**OBJET** : Autorisation Unique en matière d'installations classées pour la protection de l'environnement  
Parc éolien du Beau Gui  
Demande d'autorisation d'exploiter un parc éolien sur les communes de Saint-Aubert et Saint-Vaast-en-Cambrésis  
Rapport de recevabilité positive et de mise à l'enquête publique

**RAPPORT DE L'INSPECTION DES INSTALLATIONS CLASSEES**

**ANNEXE 2 :**  
**Analyse technique du dossier**

Figure 13 : Positions des calculs (Points bleus)

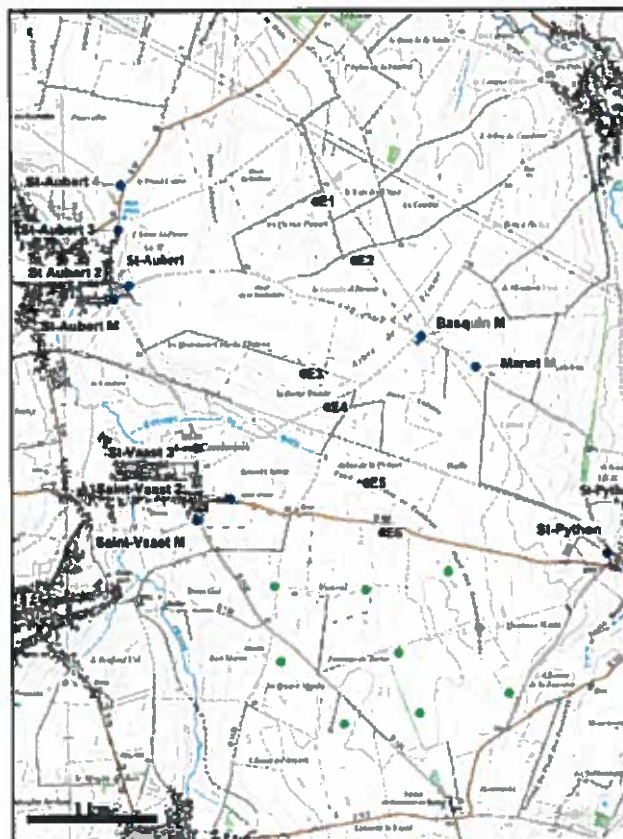
***Le pétitionnaire devra justifier que le bruit ambiant attendu a été déterminé sur la plage de fonctionnement jugée la plus critique, soit à pleine puissance de la machine, parmi les 4 modèles envisagés.***

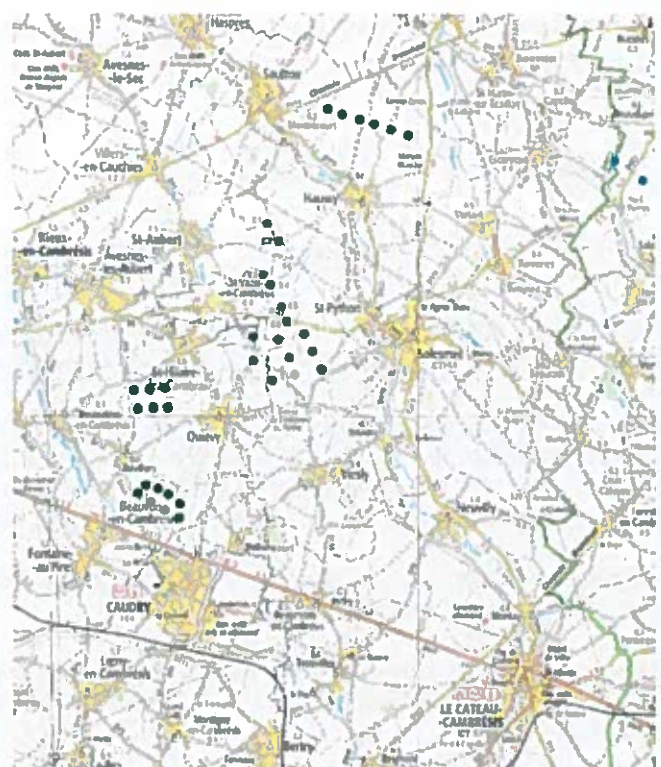
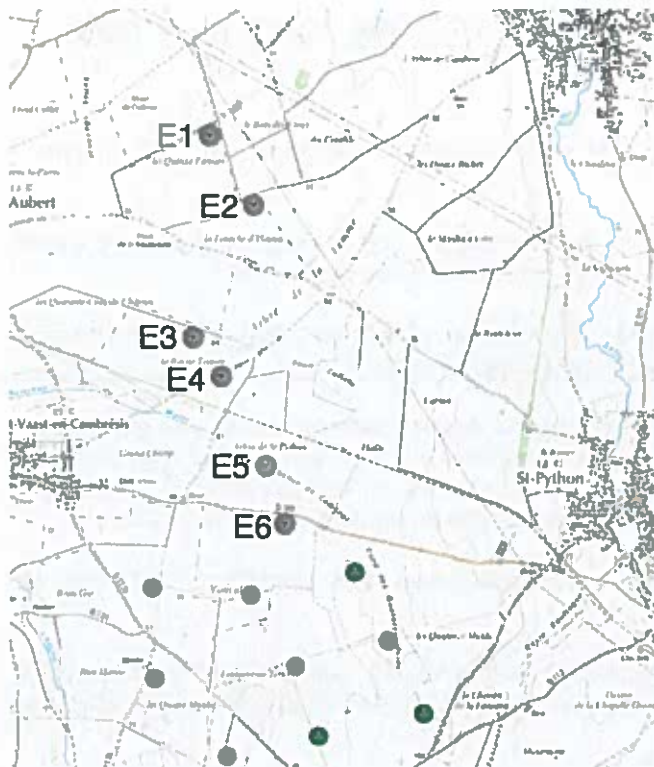
***Ce recensement n'est pas exhaustif. En effet, les parcs éoliens suivants, actuellement en instruction, ne sont pas pris en compte par le pétitionnaire :***

- ***parc éolien du Grand Arbre composé de 8 éoliennes sur la commune de Solesmes, situé à environ 4,9 km du projet ;***
- ***parc éolien du Catésis :***
  - ***partie nord : parc du Champ Berant composé de 4 éoliennes sur la commune de Troisvilles, situé à 9 km environ ;***
  - ***partie sud : parc du Bois Marronnier composé de 5 éoliennes sur la commune de Reumont, situé à 11 km environ.***
